# はん濫危険水位の設定について(吉野川直轄管理区間上流:池田～岩津)

# 別紙-1

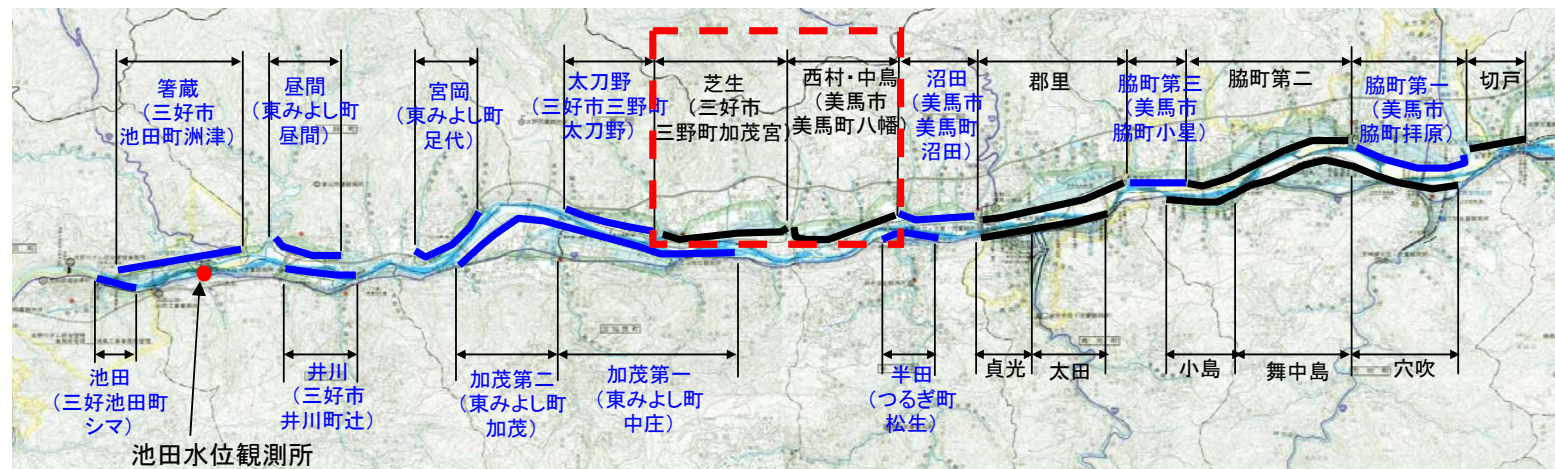
◇池田水位観測所に「有堤部\*」と「無堤部\*」のそれぞれを対象とした「避難判断水位\*」と「はん濫危険水位\*」を設定し洪水予報を行っています。  
 ◇西村中鳥箇所と芝生箇所における堤防整備の進捗に伴い池田～岩津までの有堤部と無堤部の受け持ち区間(洪水予報の対象区間)を変更します。

◆変更前(H17年度)

◆変更後(H22年度)
